ZP/232/6/2022

Dotyczy: postępowania o udzielenie zamówienia publicznego prowadzonego w trybie zapytania ofertowego na wykonanie instalacji w pracowni komputerowej.

WYJAŚNIENIE TREŚCI ZAPYTANIA OFEROWEGO nr 1

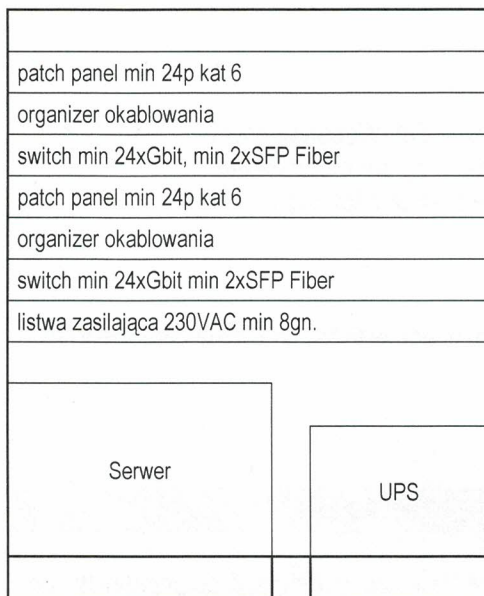
Szafa RACK – brak widoku rozmieszczenia urządzeń aktywnych i pasywnych.

Odpowiedź Zamawiającego: Poniżej Zamawiający przedstawia przykładowy widok rozmieszczenia elementów w szafie RACK.
